3. RESERVATÓRIOS:

Fig. 28: Reservatório sem identificação.

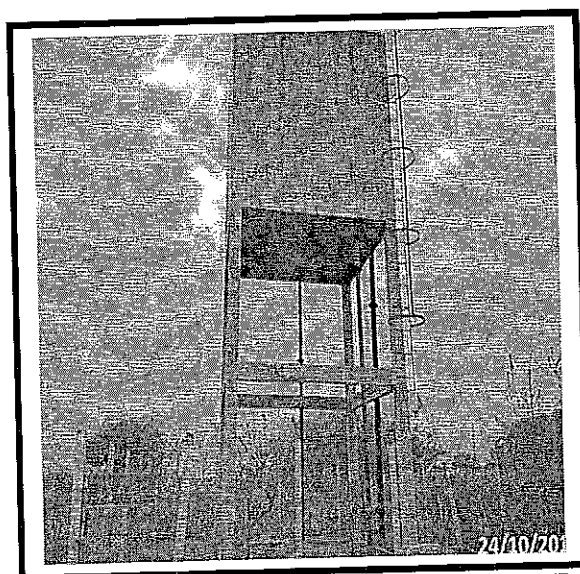
NC13- Não existe placa indicativa do local, identificando a área pertencente à Casal (Art. 128 da Resolução 137/2014 Arsal e Art. 06 da Resolução 18/2016 Arsal);

NC14- Não possui macro medidor na saída do reservatório (Art. 134 da Resolução 137/2014 Arsal e Art. 5.7.1 da NBR 12.217/94);

Fig. 29: Reservatório sem identificação.

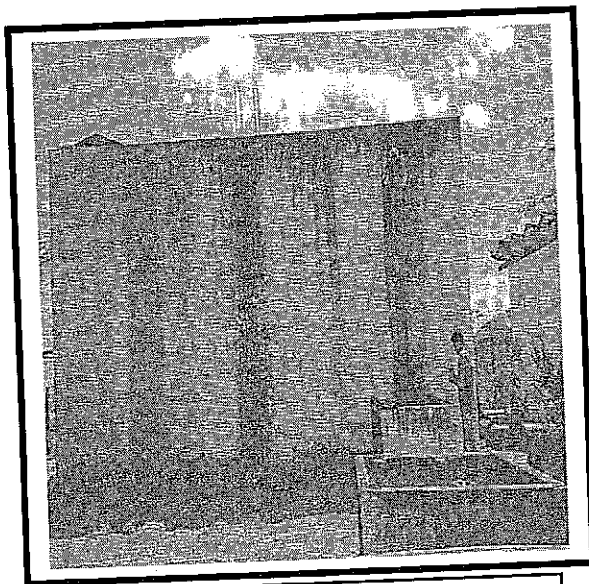
NC15- Não existe placa indicativa do local, identificando a área pertencente à Casal (Art. 128 da Resolução 137/2014 Arsal e Art. 06 da Resolução 18/2016 Arsal);

NC16- Não possui macro medidor na saída do reservatório (Art. 134 da Resolução 137/2014 Arsal e Art. 5.7.1 da NBR 12.217/94);

Fig. 30: A área não está devidamente cercada.

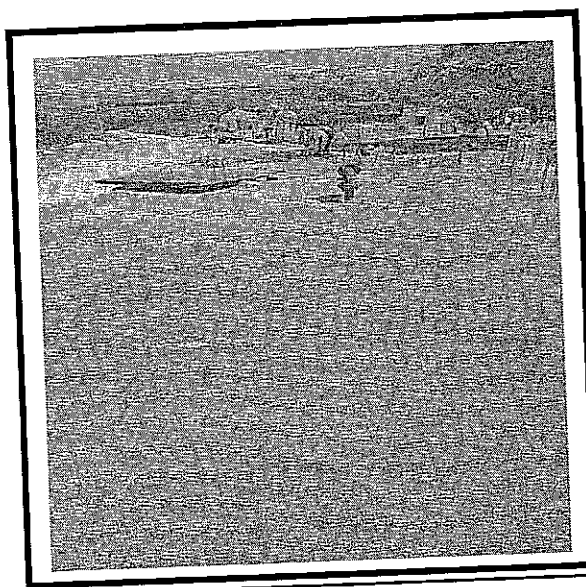
NC17- A área pertencente a permissionária não está devidamente cercada (Art. 128 da Resolução 137/2014 Arsal e Art. 23 da Resolução 18/2016 Arsal);

Fig. 31 e Fig. 32: Reservatório sem cerca de proteção e sem identificação.

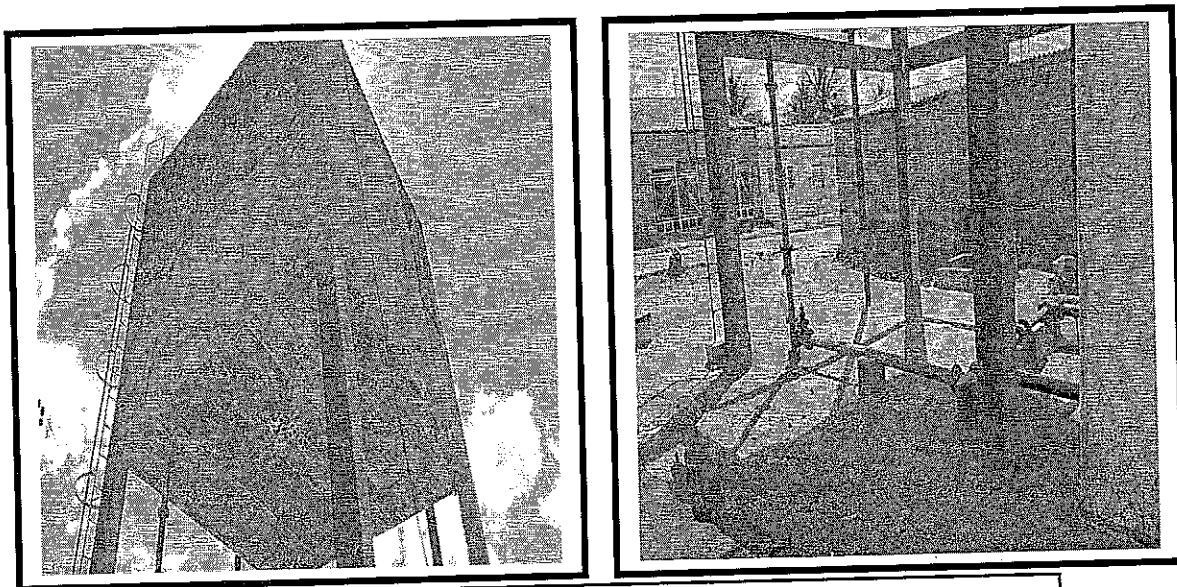
NC18- Não existe placa indicativa do local, identificando a área pertencente à Casal (Art. 128 da Resolução 137/2014 Arsal e Art. 06 da Resolução 18/2016 Arsal);

NC19- Não possui macro medidor na saída do reservatório (Art. 134 da Resolução 137/2014 Arsal e Art. 5.7.1 da NBR 12.217/94);

NC20- A área pertencente à permissionária não está devidamente cercada (Art. 128 da Resolução 137/2014 Arsal e Art. 23 da Resolução 18/2016 Arsal);

Fig. 33: Reservatório sem placa indicativa.

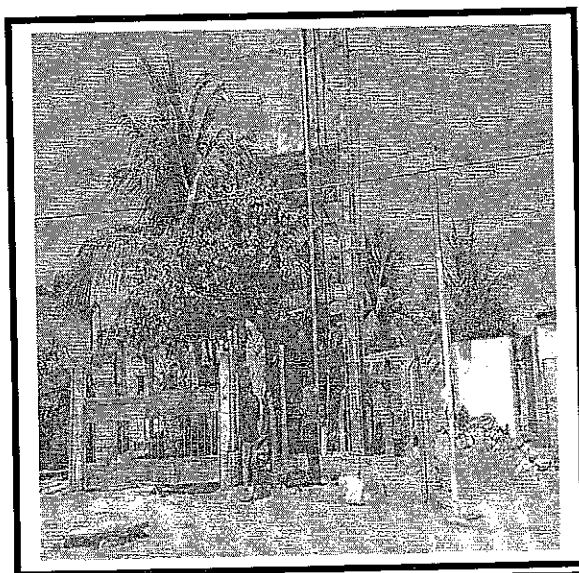
NC21- Não existe placa indicativa do local, identificando a área pertencente à Casal (Art. 128 da Resolução 137/2014 Arsal e Art. 06 da Resolução 18/2016 Arsal);

NC22- Não possui macro medidor na saída do reservatório (Art. 134 da Resolução 137/2014 Arsal e Art. 5.7.1 da NBR 12.217/94);

Fig. 34: Vazamento no reservatório.

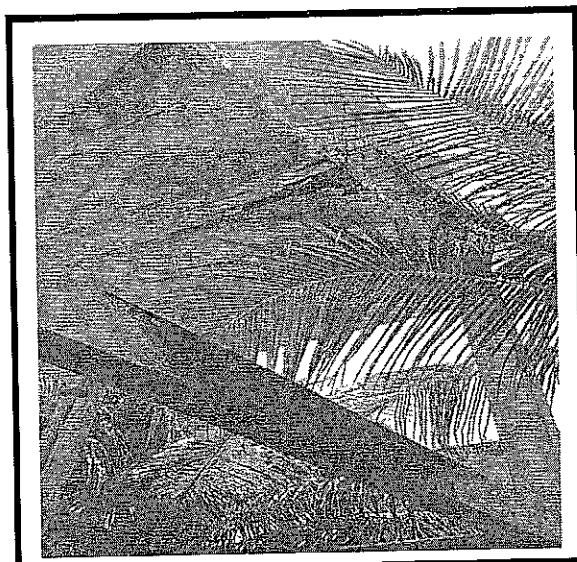
NC23- Reservatório com vazamento identificado (Art. 128 da Resolução 137/2014 Arsal);
